**INTERNAL DISCUSSION  
FIRE-STOPPING / FIRE CONTINUITY  
MEZZANINE EXTERIOR WALL  
JUNCTION**

**PROFESSIONNELS**  
SSI - Sport Science  
Institute  
Bâtiment McGill  
no.258  
527 AVENUE DES PINS, MONTRÉAL,  
QC, H2W 1S4

COUPES DE MURS EXTERIEURS

2 DÉTAIL EN COUPE - JCT MUR-TOITURE AXE A ET 3.4 - Tête de mur-rideau  
A536 ÉCHELLE: 1:5

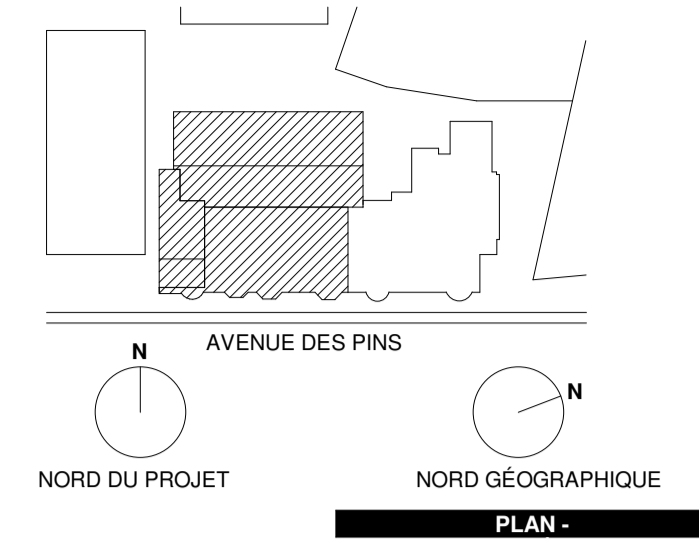
FIRE STOPPING CONSULT HILTI FOR SOLUTIONS PERHAPS A ZERO-SPANDREL

WALL TO BE REVISED TO ACCOMMODATE FIRE-STOPPING SOLUTION.
